柏崎刈羽原子力発電所原子力事業者防災業務計画における一部変更について

平成26年2月28日  
東京電力株式会社  
柏崎刈羽原子力発電所

「柏崎刈羽原子力発電所 原子力事業者防災業務計画」の一部変更対照表

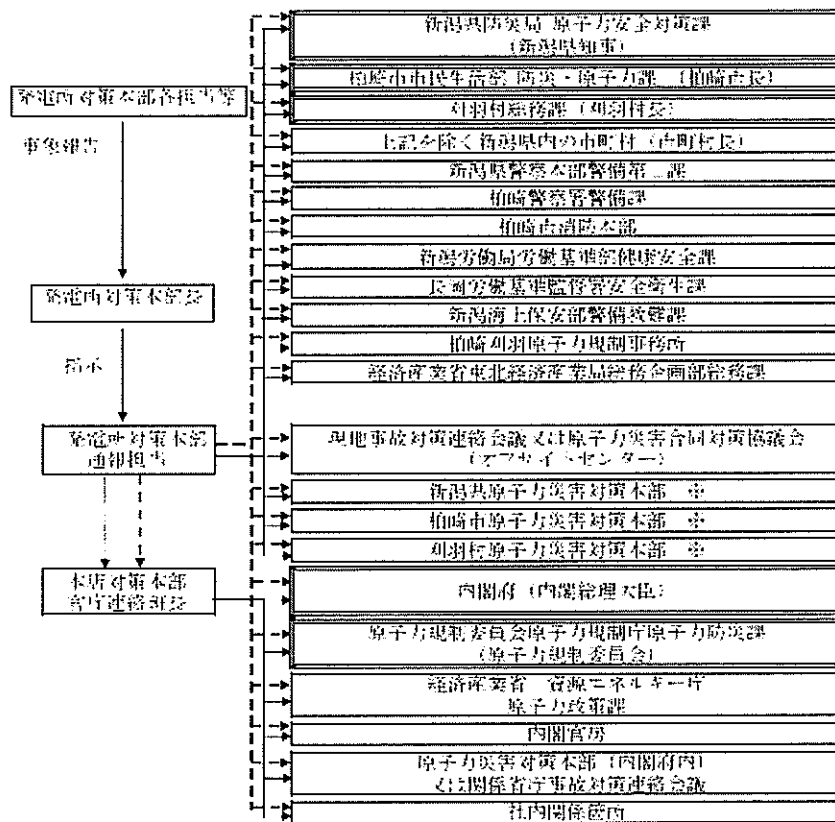
| 頁      | 現行                                                                                                                                                                                                                                                                                                                                                                                                                                                                                                                                                                                                                    | 変更後                                                                                                                                                                                                                                                                                                                                                                                                                                                                                                                                                                                                                            | 理由                                                                                                          |
|--------|-----------------------------------------------------------------------------------------------------------------------------------------------------------------------------------------------------------------------------------------------------------------------------------------------------------------------------------------------------------------------------------------------------------------------------------------------------------------------------------------------------------------------------------------------------------------------------------------------------------------------|--------------------------------------------------------------------------------------------------------------------------------------------------------------------------------------------------------------------------------------------------------------------------------------------------------------------------------------------------------------------------------------------------------------------------------------------------------------------------------------------------------------------------------------------------------------------------------------------------------------------------------|-------------------------------------------------------------------------------------------------------------|
| I - 20 | <p data-bbox="434 161 884 188">第2章 原子力災害予防対策の実施</p> <p data-bbox="237 233 1079 260">第5節 原子力災害対策活動で使用する施設及び設備の整備・点検</p> <p data-bbox="226 304 445 331">1. 緊急時対策所</p> <p data-bbox="237 344 1102 408">(4) 原子力防災管理者は、緊急時対策所に以下の設備を配備し、統合原子力防災ネットワークに接続する。<br/>         なお、原子力防災管理者は、これらの設備を定期的に整備・点検し、総理大臣官邸、原子力規制庁、防災センターおよび独立行政法人原子力安全基盤機構との接続が確保できることを確認する。</p> <p data-bbox="226 600 530 627">3. 本店非常災害対策室</p> <p data-bbox="237 639 1102 703">(4) 本店原子力運営管理部長は、本店の非常災害対策室に以下の設備を配備し、統合原子力防災ネットワークに接続する。<br/>         なお、本店原子力運営管理部長は、これらの設備を定期的に整備・点検し、総理大臣官邸、原子力規制庁、防災センターおよび独立行政法人原子力安全基盤機構との接続が確保できることを確認する。</p> | <p data-bbox="1344 161 1794 188">第2章 原子力災害予防対策の実施</p> <p data-bbox="1151 233 1993 260">第5節 原子力災害対策活動で使用する施設及び設備の整備・点検</p> <p data-bbox="1140 304 1357 331">1. 緊急時対策所</p> <p data-bbox="1151 344 2020 408">(4) 原子力防災管理者は、緊急時対策所に以下の設備を配備し、統合原子力防災ネットワークに接続する。<br/>         なお、原子力防災管理者は、これらの設備を定期的に整備・点検し、総理大臣官邸、原子力規制庁、防災センターおよび独立行政法人原子力安全基盤機構との接続が確保できることを確認する。</p> <p data-bbox="1140 600 1438 627">3. 本店非常災害対策室</p> <p data-bbox="1151 639 2020 703">(4) 本店原子力運営管理部長は、本店の非常災害対策室に以下の設備を配備し、統合原子力防災ネットワークに接続する。<br/>         なお、本店原子力運営管理部長は、これらの設備を定期的に整備・点検し、総理大臣官邸、原子力規制庁、防災センターおよび独立行政法人原子力安全基盤機構との接続が確保できることを確認する。</p> | <p data-bbox="2045 363 2177 504">原子力安全基盤機構解散に伴う変更</p> <p data-bbox="2045 647 2177 788">原子力安全基盤機構解散に伴う変更</p> |

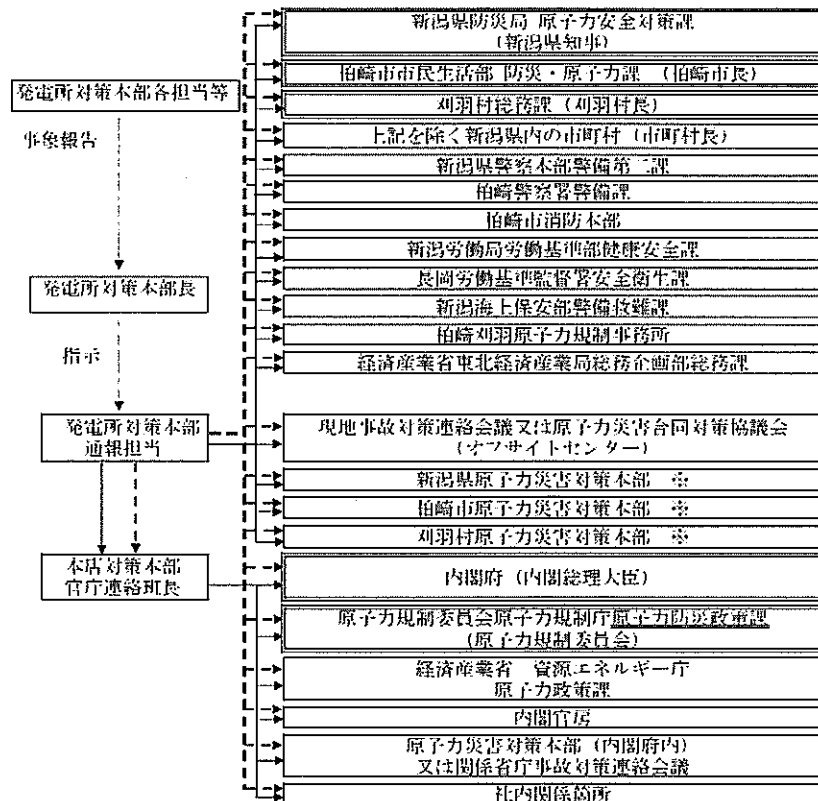
| 頁          | 現行                                                                                                                                                                                                                                                                                         | 変更後                                                                                                                                                                                                                                                                                         | 理由                      |
|------------|--------------------------------------------------------------------------------------------------------------------------------------------------------------------------------------------------------------------------------------------------------------------------------------------|---------------------------------------------------------------------------------------------------------------------------------------------------------------------------------------------------------------------------------------------------------------------------------------------|-------------------------|
| <p>Ⅱ－４</p> | <p>別図２－４ 原子力災害対策特別措置法第１０条第１項に基づく通報経路（１）（２）<br/>（１）発電所内での事象発生時の通報経路</p>  <p>■：原子力災害対策特別措置法第１０条第１項に基づく通報先<br/> →：電話によるファクシミリ着信の確認<br/> ---&gt;：ファクシミリによる送信（ファクシミリが使用できない場合、衛星電話等による連絡）<br/> ▶：電話等による連絡</p> | <p>別図２－４ 原子力災害対策特別措置法第１０条第１項に基づく通報経路（１）（２）<br/>（１）発電所内での事象発生時の通報経路</p>  <p>■：原子力災害対策特別措置法第１０条第１項に基づく通報先<br/> →：電話によるファクシミリ着信の確認<br/> ---&gt;：ファクシミリによる送信（ファクシミリが使用できない場合、衛星電話等による連絡）<br/> ▶：電話等による連絡</p> | <p>原子力規制庁の体制変更に伴う変更</p> |
